Bemerkungen		Werkstoff	
AE-Nr.		Art. Nr.	
Datum		Modell	
Visum		Ersetzt durch:	
Neubau		Massstab	Ersetzt für:
Untergeschoss		1:100	Gezeichnet 14.02.03 YR
			Geprüft 23.05.03 YR
<b>VOGT AG</b> Feuerwehrgerie- und Fahrzeugbau CH-3672 Oberdiesbach/BE		1.27.0114

Bemerkungen		Werkstoff	
AE-Nr.		Art. Nr.	
Datum		Modell	
Visum		Ersetzt durch:	
Neubau		Massstab	Ersetzt für:
Erdgeschoss		1:100	Gezeichnet 17.02.03 YR
			Geprüft 23.05.03 YR
<b>VOGT</b> VOGT AG Feuerwehrgerie- und Fahrzeugbau CH-3672 Oberdiesbach/BE		1.27.0115

Bemerkungen		Werkstoff	
AE-Nr.		Art. Nr.	
Datum		Modell	
Visum		Ersetzt durch:	
Neubau		Massstab	Ersetzt für:
1. Obergeschoss		1:100	Gezeichnet 17.02.03 YR
			Geprüft 23.05.03 YR
<b>VOGT AG</b> Feuerwehrgerie- und Fahrzeugbau CH-3672 Oberdiesbach/BE		1.27.0116

Bemerkungen		Werkstoff	
AE-Nr.		Art. Nr.	
Datum		Modell	
Visum		Ersetzt durch:	
Neubau		Massstab	Ersetzt für:
2. Obergeschoss		1:100	Gezeichnet 17.02.03 YR
			Geprüft 23.05.03 YR
<b>VOGT AG</b> Feuerwehrgerie- und Fahrzeugbau CH-3672 Oberdiesbach/BE		1.27.0117

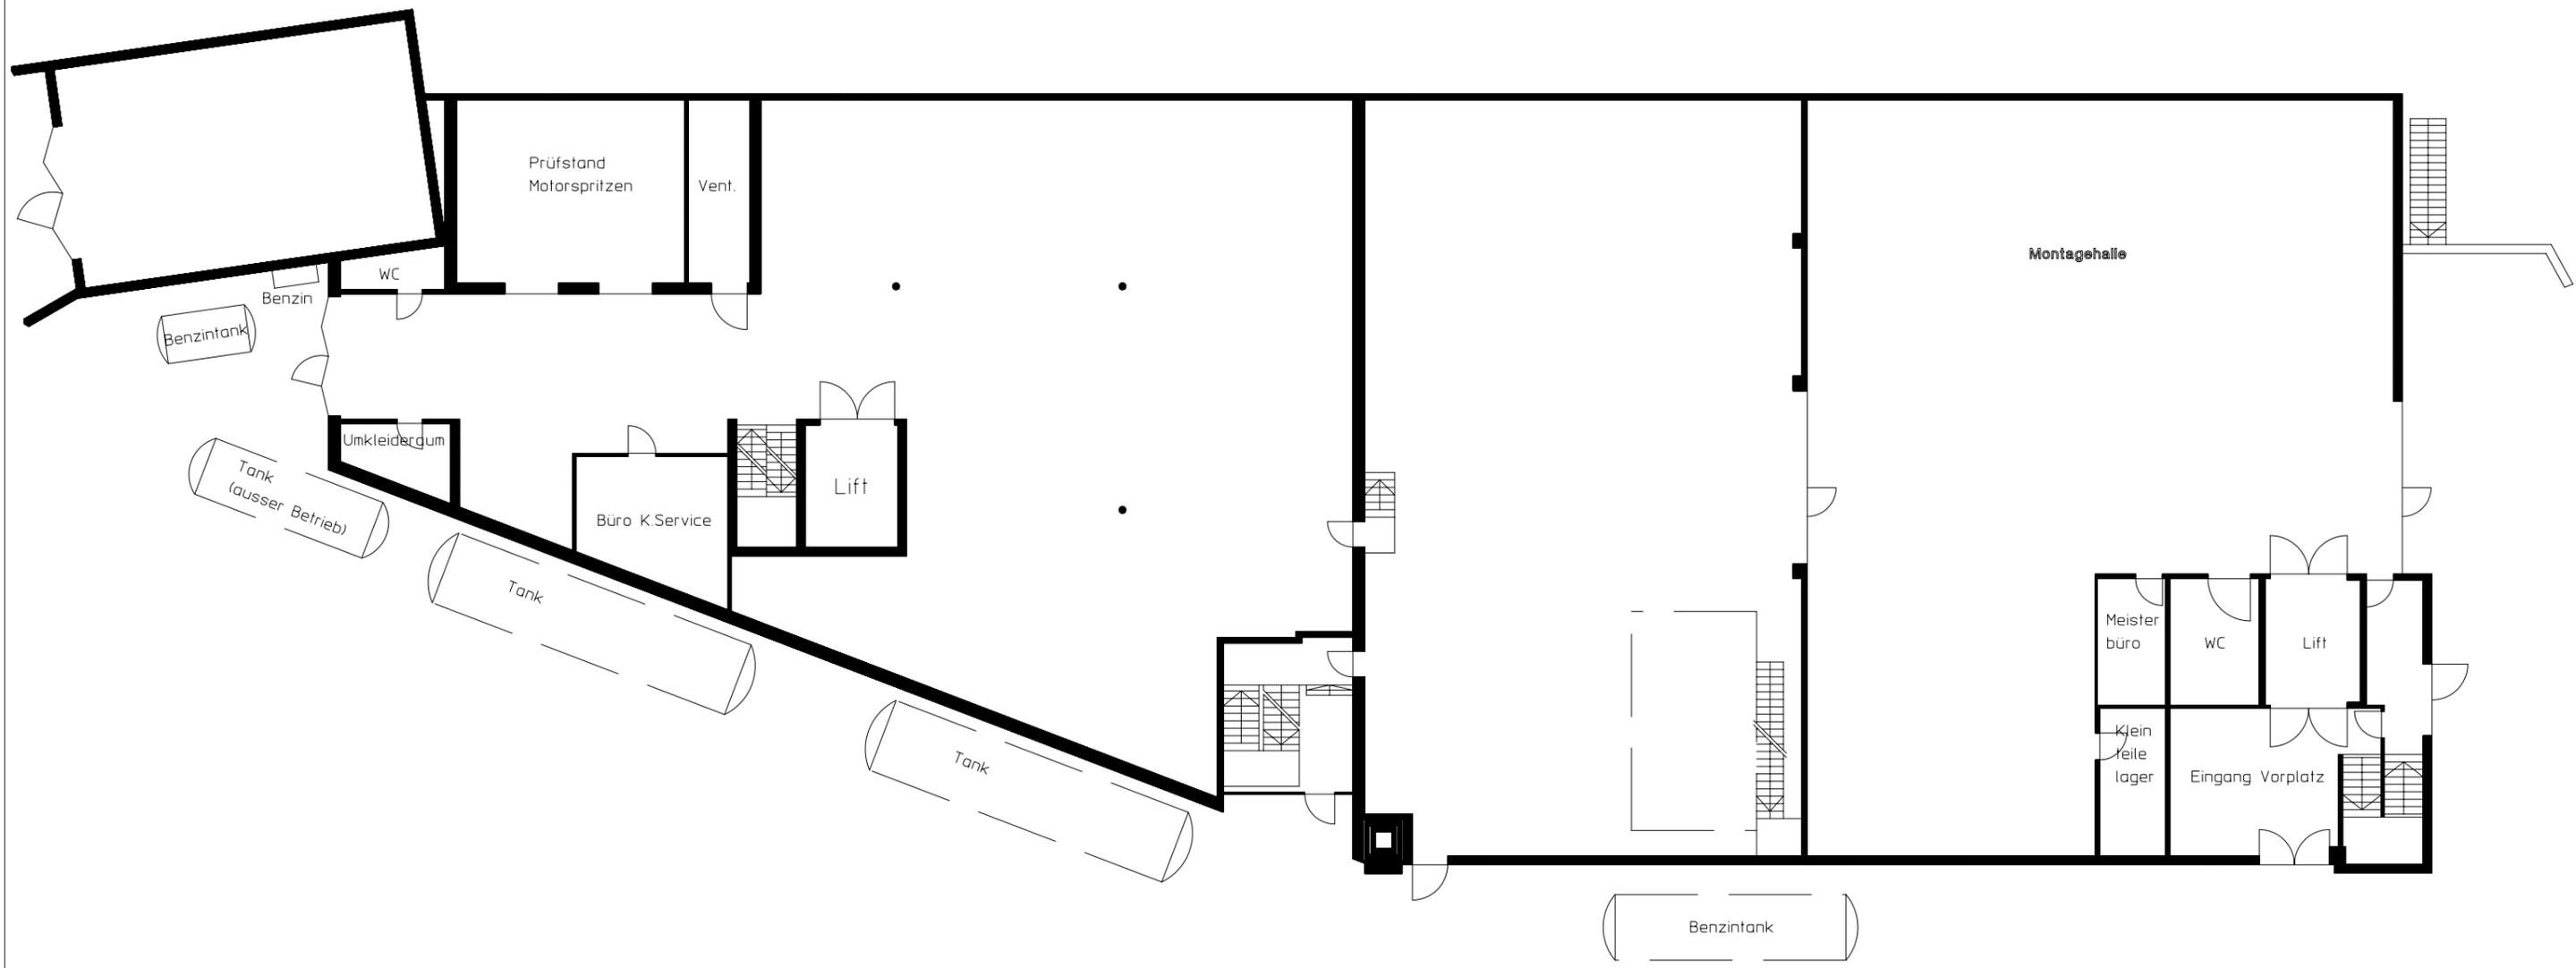
A1 wurde um 50 [mm] verlängert

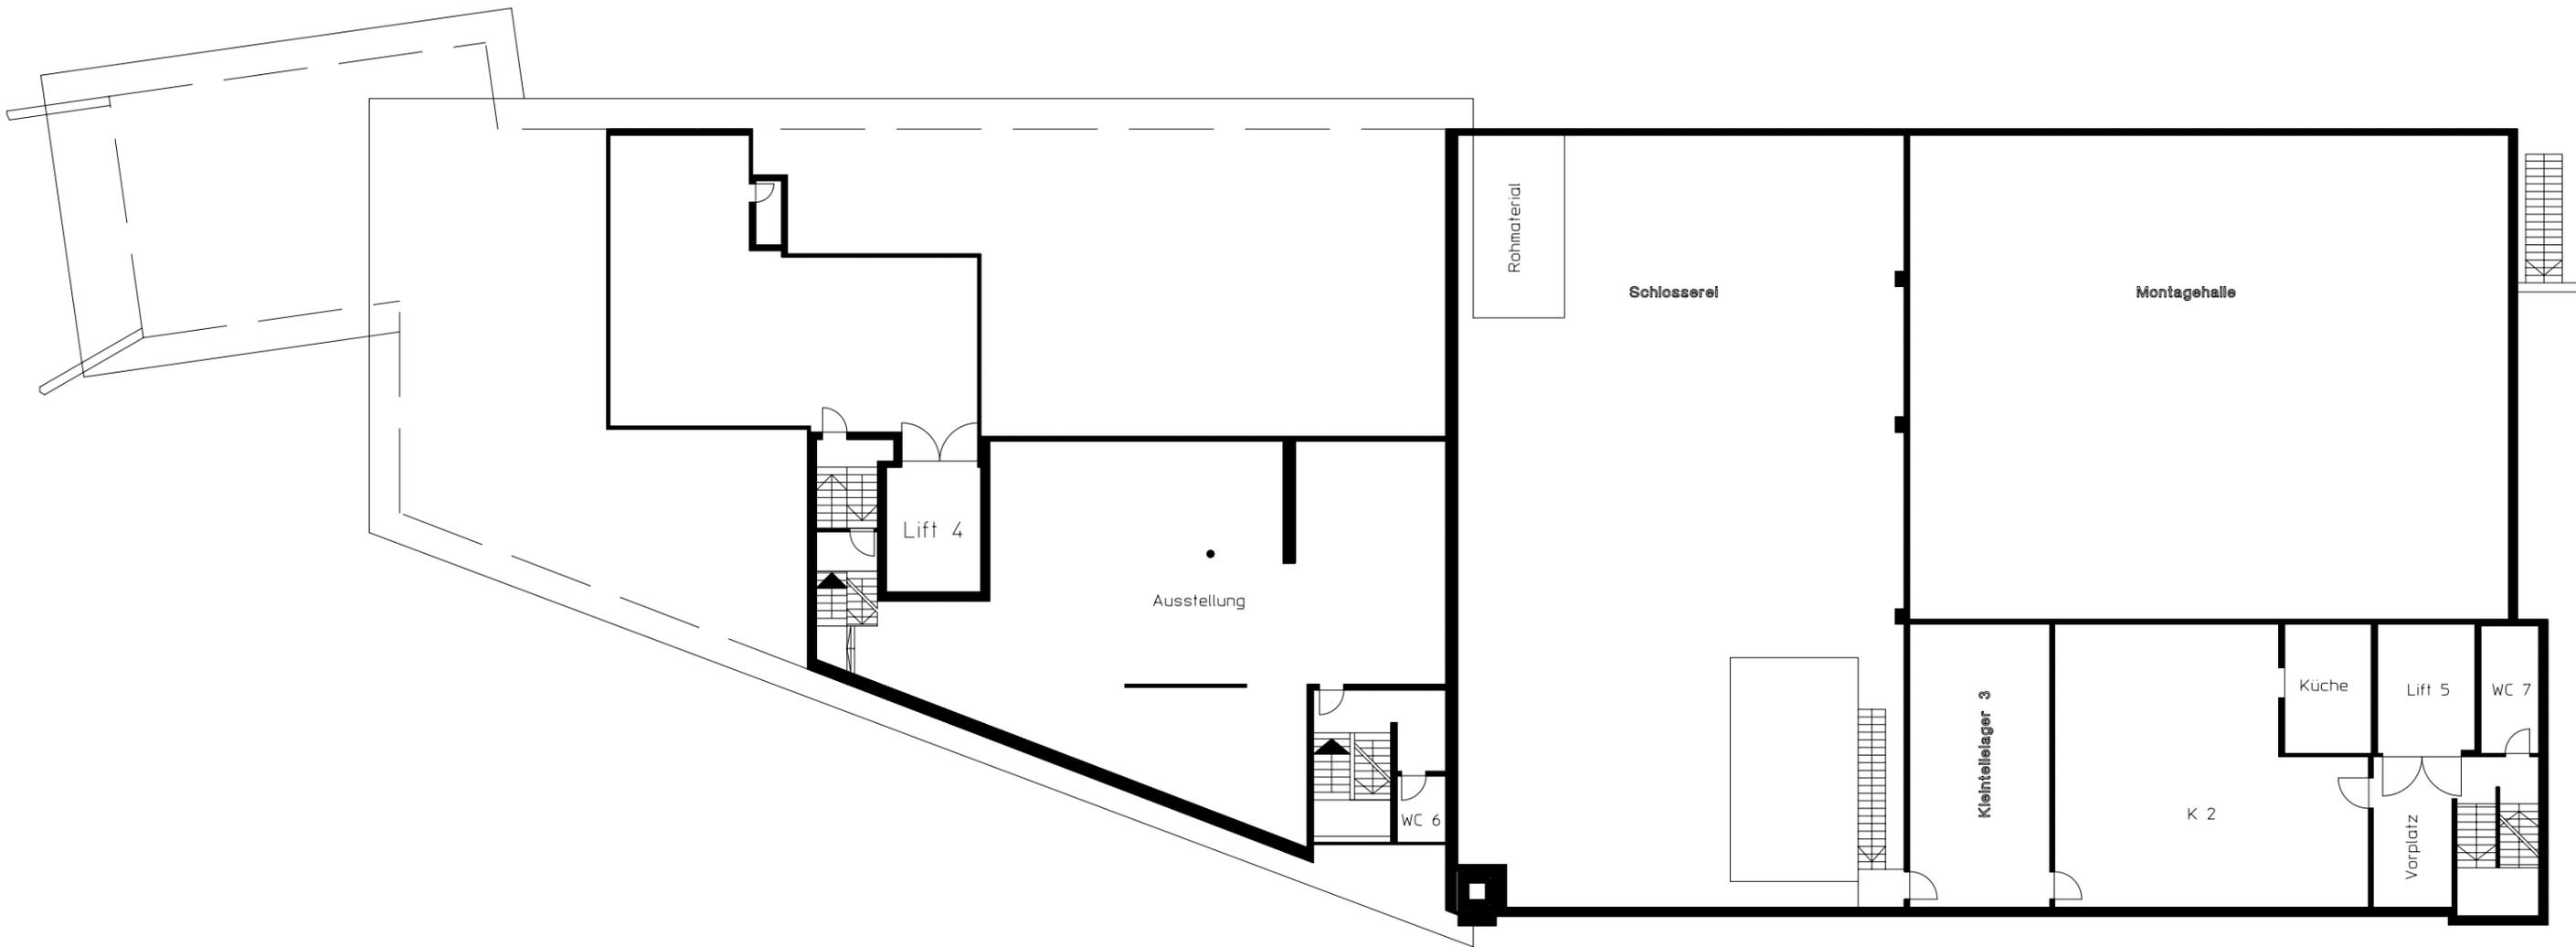
A1 wurde um 50 [mm] verlängert

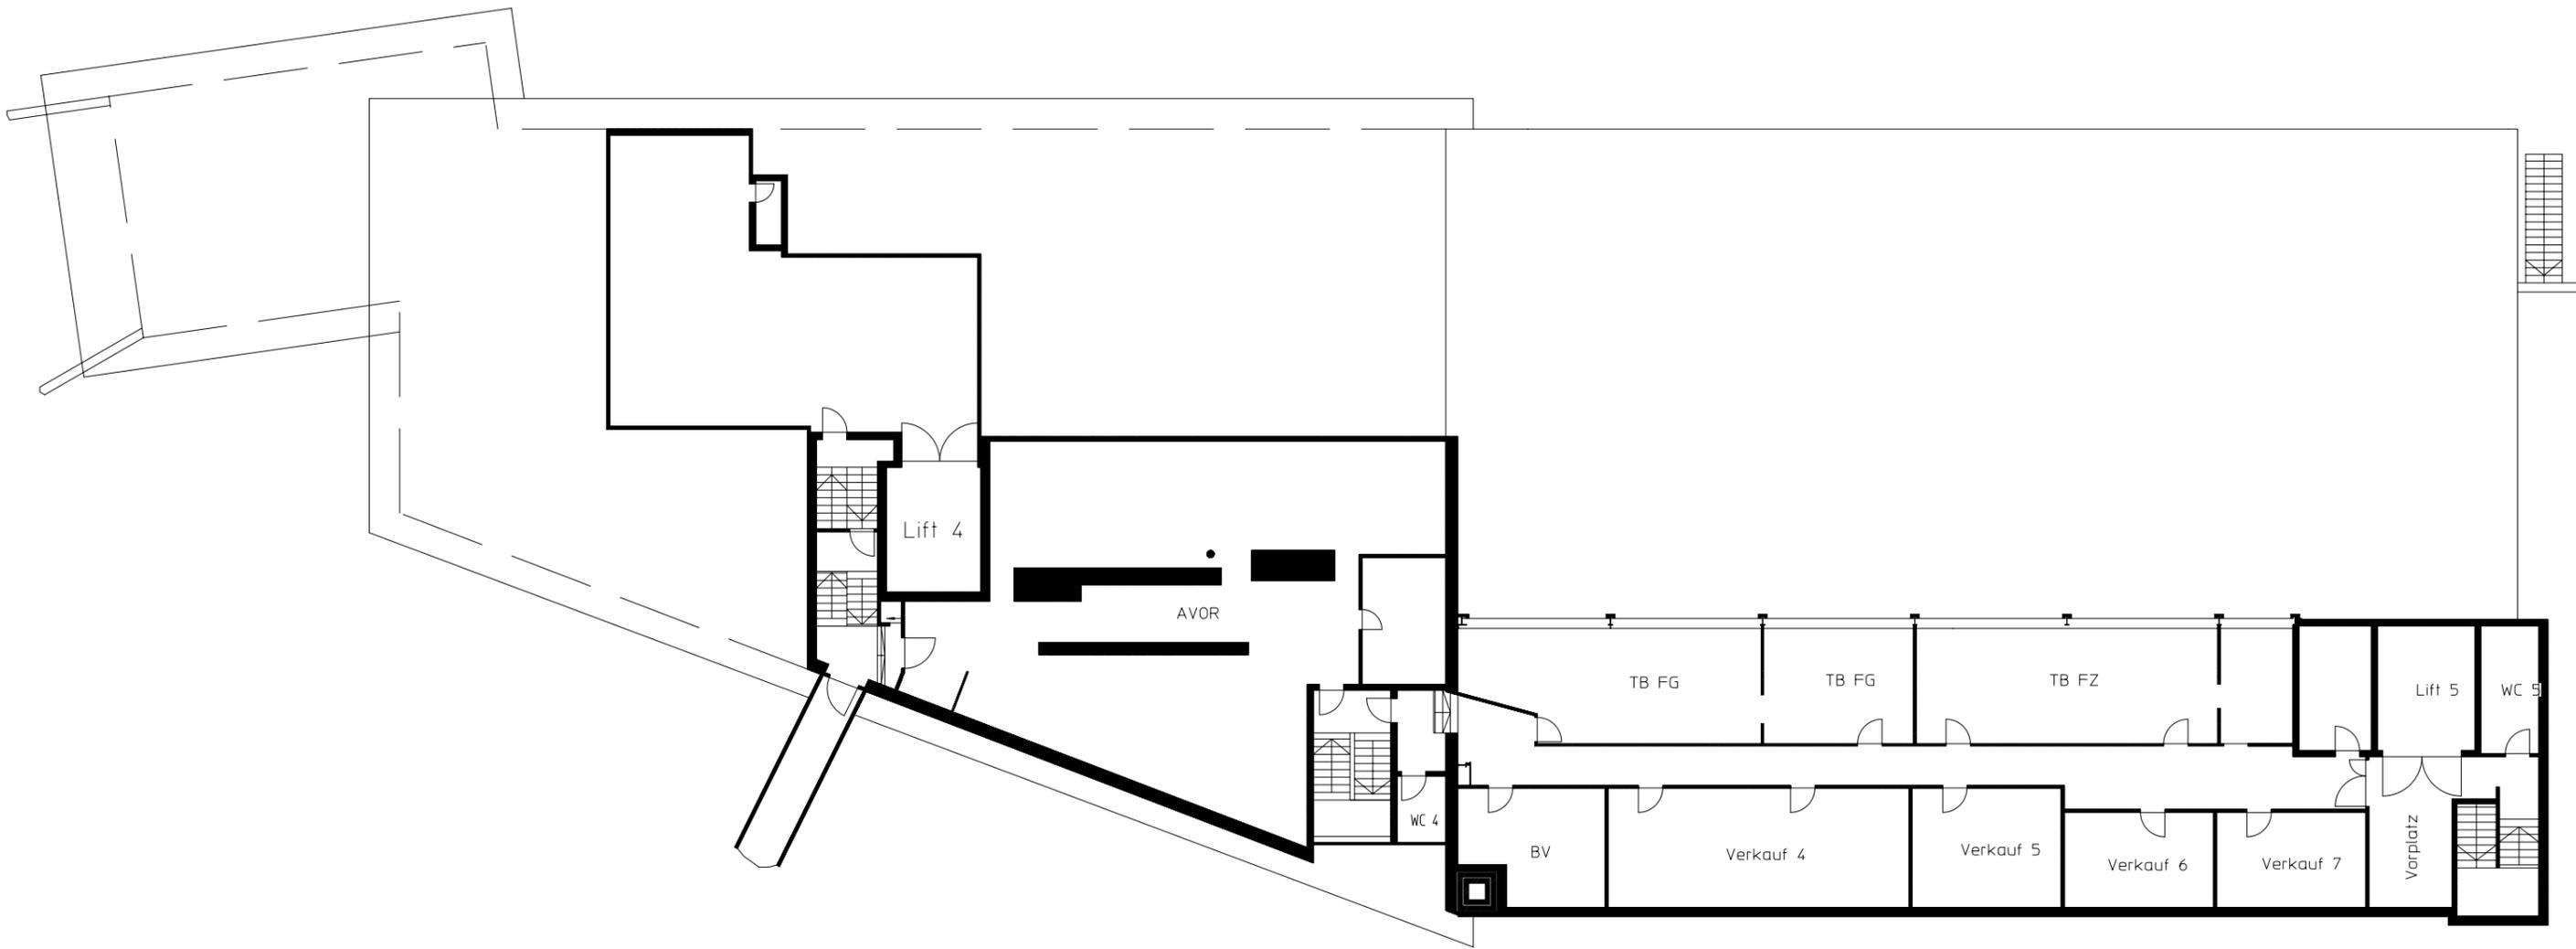
A1 wurde um 50 [mm] verlängert
